Oggetto: [ID\_VIP:4845] STORNARA (FG): Progetto parco eolico denominato "Stornara nord", con realizzazione di 11 aerogeneratori e relative opere di connessione, di potenza complessiva di 61,60 MW nel comune di Stornara (FG).

Proponente: Società Inergia S.r.l.

**Parere tecnico istruttorio della Direzione generale Archeologia belle arti e paesaggio**

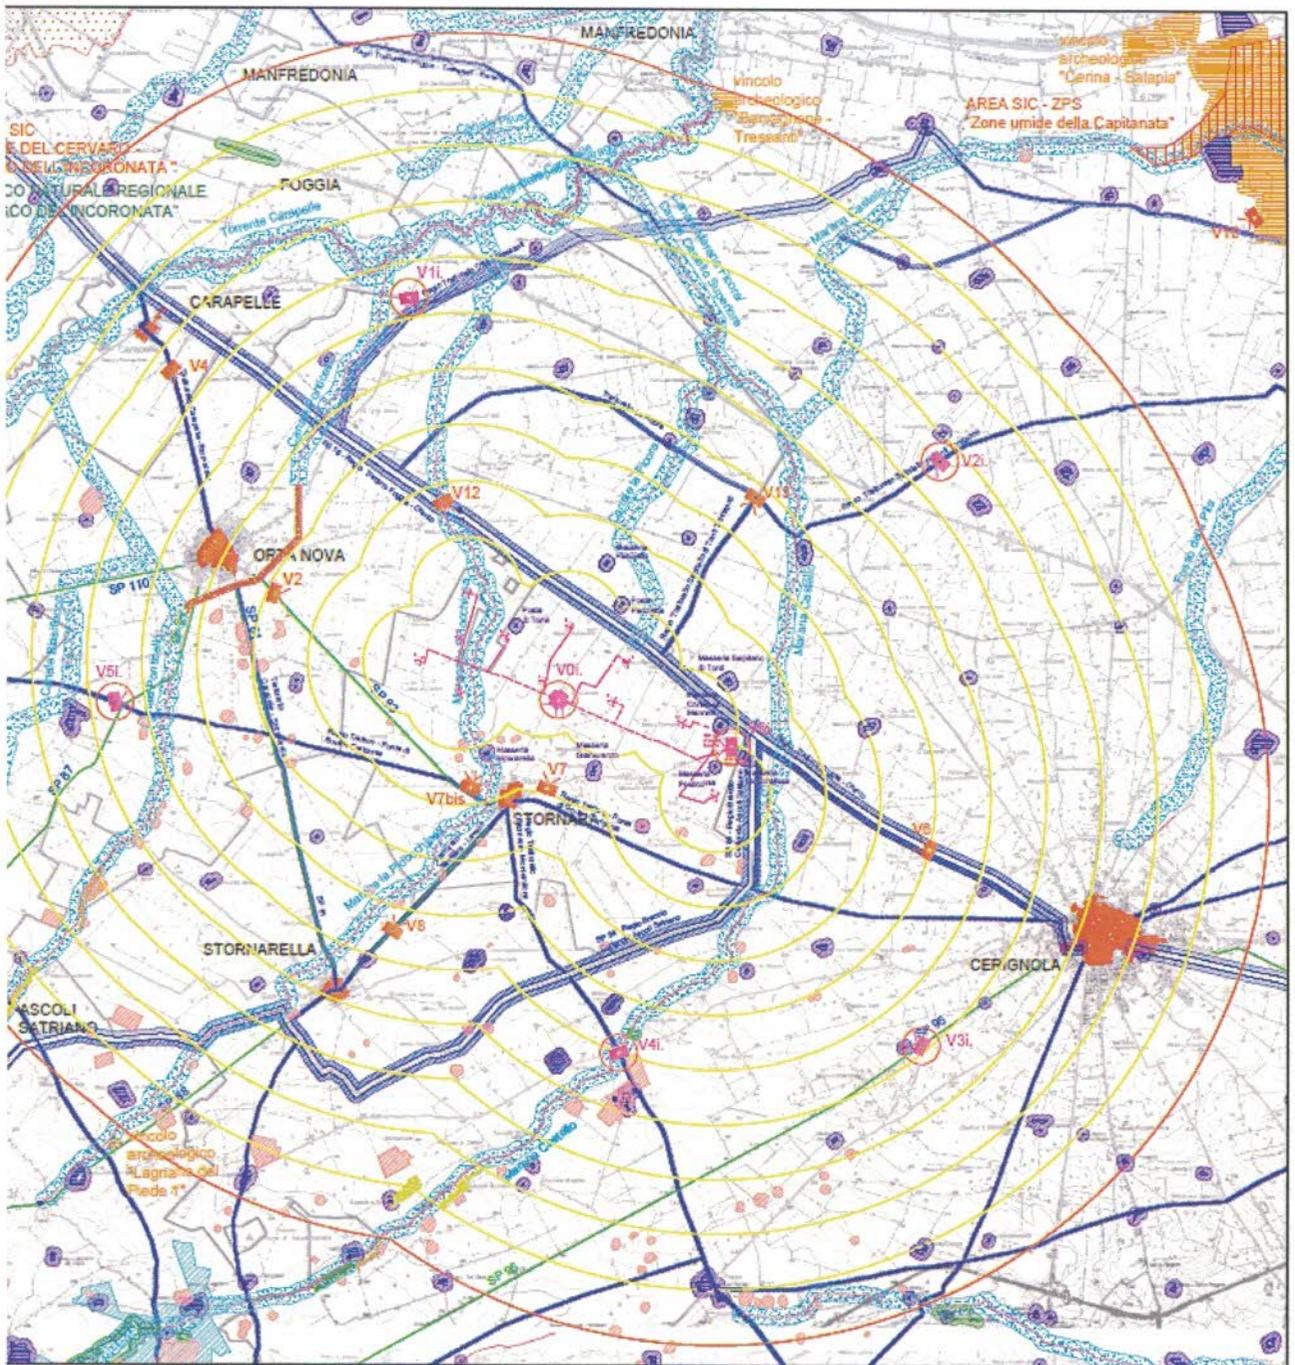
- L'aerogeneratore WTG-01 interferisce direttamente con un'area di dispersione di materiale archeologico databile al IV sec. a.C. con ampiezza pari a circa 7.500 m<sup>2</sup>, di interpretazione non definita ma che probabilmente testimonia la presenza di un sito (fattoria? Villaggio?). Un frammento di ceramica smaltata di età rinascimentale potrebbe essere indizio di una nuova frequentazione dell'area in età post-medievale;
- Il cavidotto di collegamento tra WTG-05 e WTG-07, nonché la piazzola relativa al WTG-10 presentano interferenze dirette con anomalie riconosciute da foto aerea che vengono interpretate come paleo alvei.

Inoltre, dalla lettura della Carta delle presenze archeologiche è possibile constatare che un gran numero di aree a rischio archeologico sono disposte a breve distanza dalla localizzazione dell'impianto: nel raggio di un km dagli aerogeneratori sono infatti noti numerosi villaggi di età neolitica, anche di notevoli dimensioni».

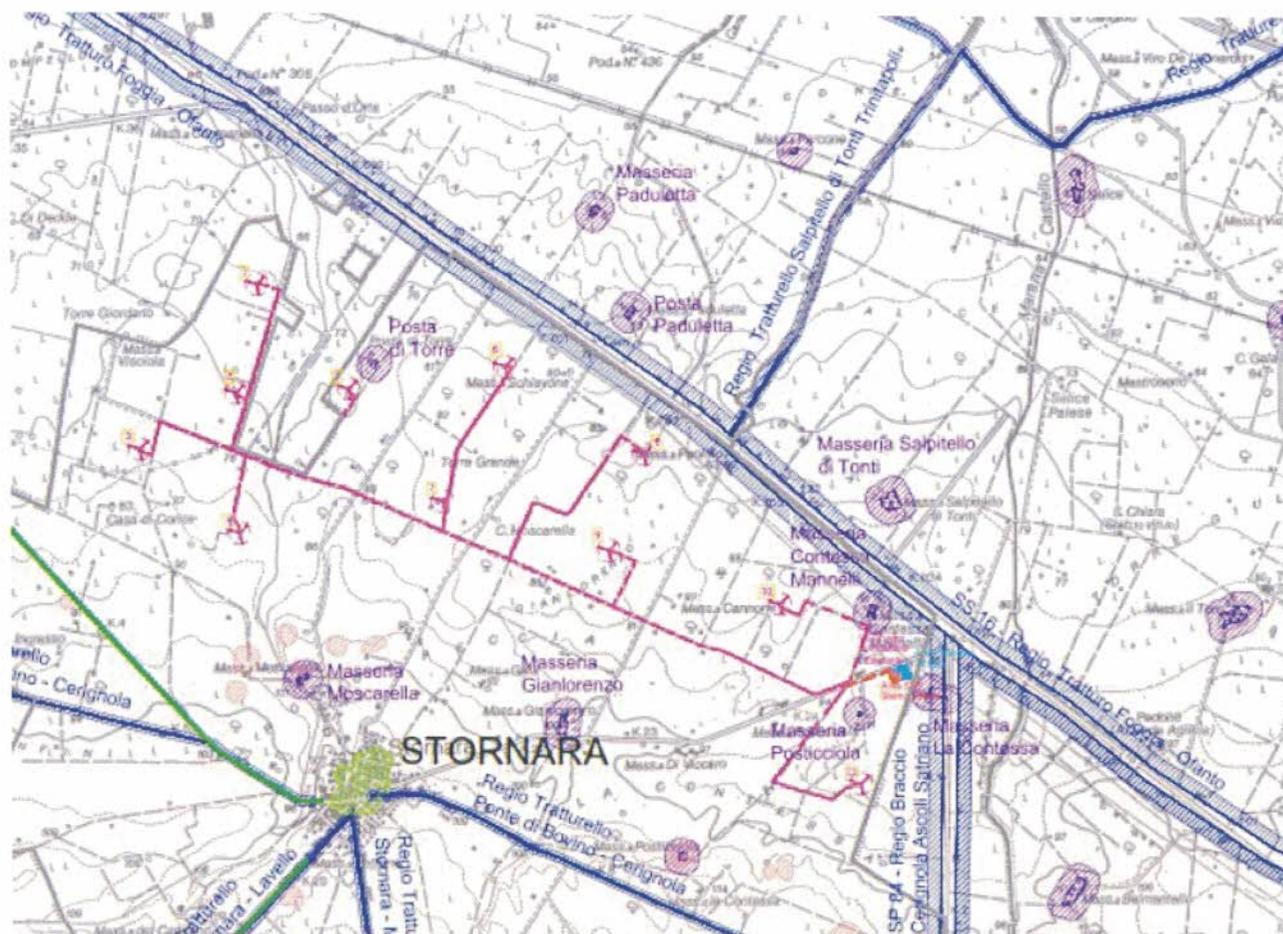
Solo l'aerogeneratore WTG01 presenta una interferenza diretta con la UT01, definita da un'area di dispersione di ceramica comune acroma, dolia e ceramica fine, presumibilmente riferibile ad età classica. Un tratto di cavidotto fra gli aerogeneratori WTG 5 e 7 e il cavidotto e la piazzola del WTG 10 presentano dirette interferenze con quattro anomalie da foto interpretazione (OR 1-2 e OR 16-17 rispettivamente) interpretabili per il loro andamento come paleoalvei di origine alluvionale. Si rimanda comunque ad una successiva valutazione delle misure di cautela in corso d'opera, qualora il parere negativo di questa Soprintendenza venisse superato in altre fasi del procedimento.

Figura 4. Censimento degli impianti eolici esistenti ed autorizzati nel raggio dei 20 km (avi), in relazioni alle Figure territoriali del PPTR (elaborato eo-snd-pd-CPA-15 del 26/07/2021).

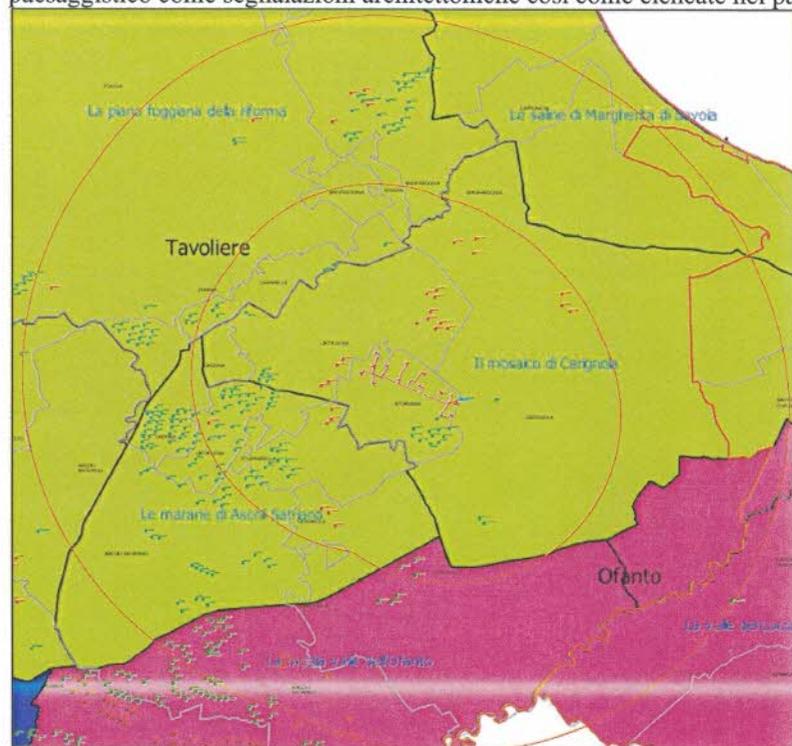
In merito alla valutazione degli impatti cumulativi, si rileva che il parco eolico in esame è previsto in un'area con un'alta concentrazione di impianti eolici e la cui visibilità risulta ampia a causa della sua posizione in un territorio totalmente pianeggiante e privo di rilievi montuosi.

- n. 17 impianti eolici autorizzati, n. 20 impianti eolici in valutazione, per un totale di circa **37 impianti eolici (si contano circa 140 aerogeneratori)**;
- n. 37 impianti fotovoltaici autorizzati e realizzati, n. 4 impianti fotovoltaici autorizzati e non realizzati, n. 1 impianto fotovoltaico in valutazione per un totale di **42 impianti fotovoltaici**. Di quelli realizzati, a circa 400 m dall'aerogeneratore WTG3 è presente un impianto fotovoltaico di circa 3,2 ha, a circa 300 m dall'aerogeneratore WTG5 un impianto fotovoltaico di circa 3,7 ha, a circa 700 m dall'aerogeneratore WTG4 un impianto di 4,2 ha circa, a circa 900 m da WTG8 un impianto di circa 3,4 ha, a circa 1 km da WTG11 un impianto di circa 4 ha.

Figura 5. Stralcio della tav. EO-SND-PD-SIA-10- Carta della visibilità globale del parco eolico

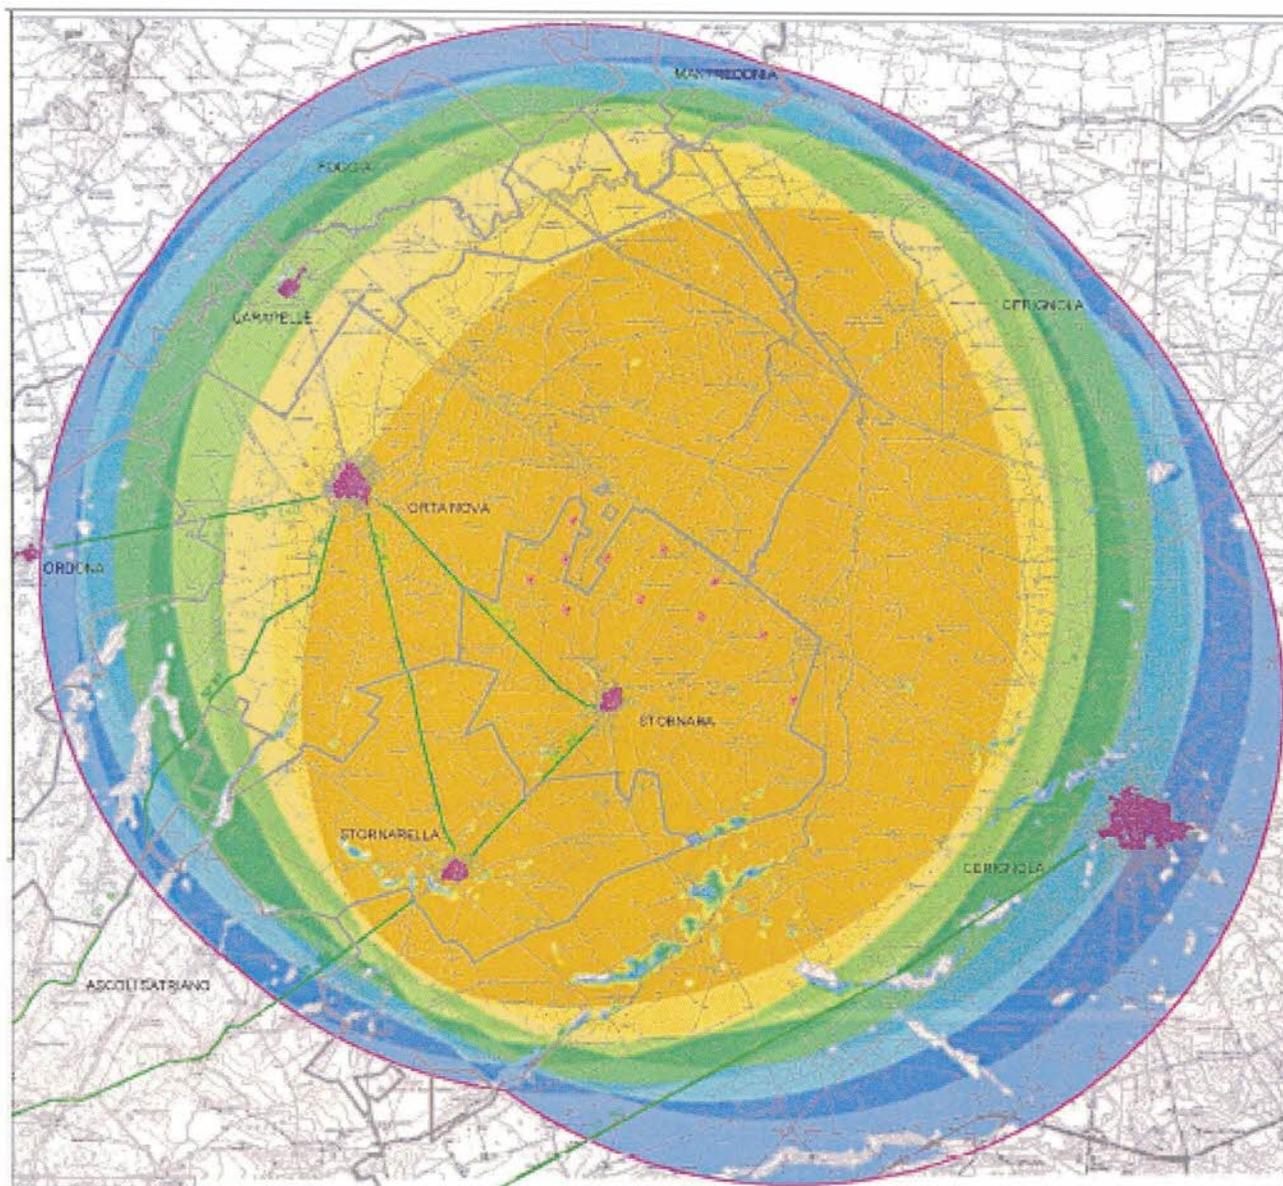
Inoltre, l'effetto visivo cumulativo fra gli aerogeneratori dello stesso impianto sarebbe altamente percepibile dalle *Strade a valenza paesaggistica*, determinando un'alterazione permanente degli orizzonti visivi caratterizzati dai *Mosaico agrario di Cerignola*.

La realizzazione degli aerogeneratori in progetto introdurrebbe nelle prospettive e nelle visuali panoramiche percepibili da alcune vie che percorrono i beni tutelati su citati, elementi di disturbo particolarmente impattanti con un'alterazione significativa dei valori paesaggistici presenti.
